**Forum mondial de l'harmonisation
des Règlements concernant les véhicules**

Proposition de supplément 14 à la série 02 d'amendements au Règlement n^o 3 (Dispositifs catadioptriques)

Communication de l'expert de l'Allemagne*

8. Le schéma ci-après illustre cette procédure par étapes.

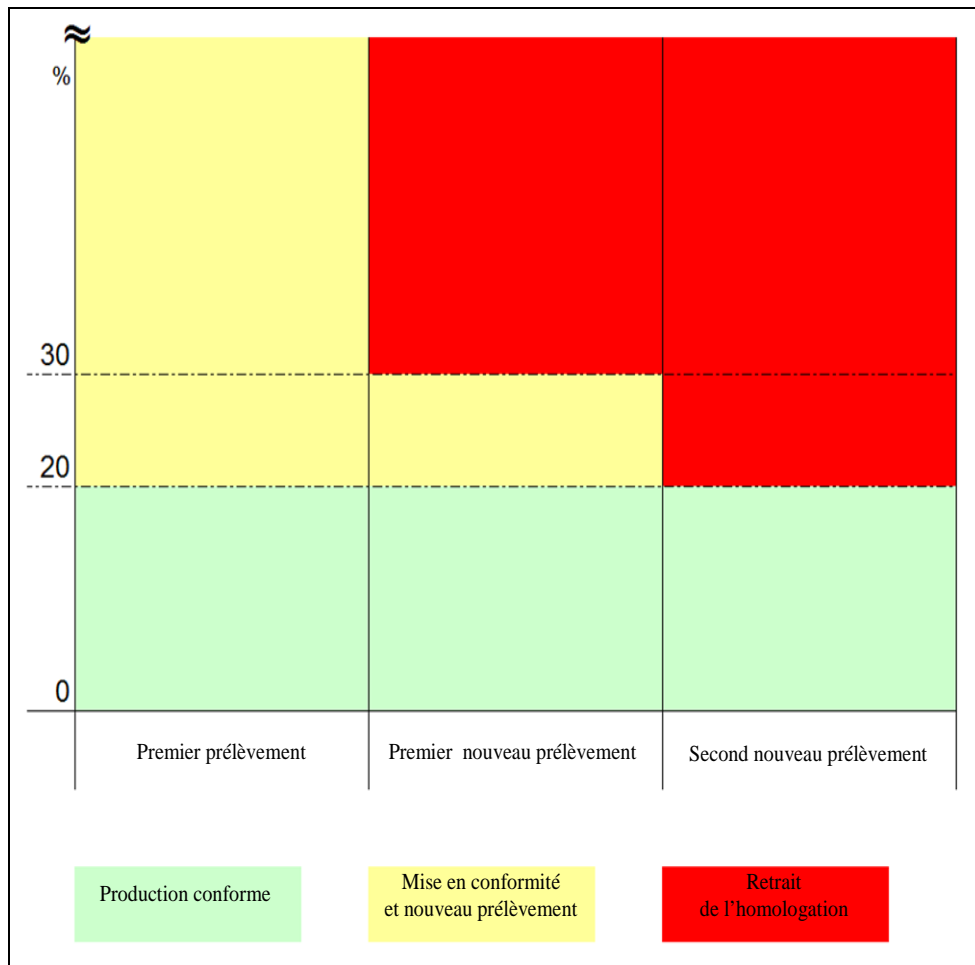
6. La conformité de la production est désormais décrite dans le cadre d'un processus structuré par étapes (avec un nombre d'étapes limité) qui permet au fabricant de mettre sa production en conformité dès la première étape – dans le cas d'écart supérieur à 20 %. En outre, le processus de mise en conformité de la production peut être achevé plus rapidement lorsque les deux premiers échantillons satisfont à toutes les spécifications.

7. La proposition décrit en détail la «troisième étape» qui définit la situation dans laquelle l'homologation est retirée, lorsque, après la deuxième répétition de cette procédure, le fabricant n'a pas été en mesure de mettre sa production en conformité.
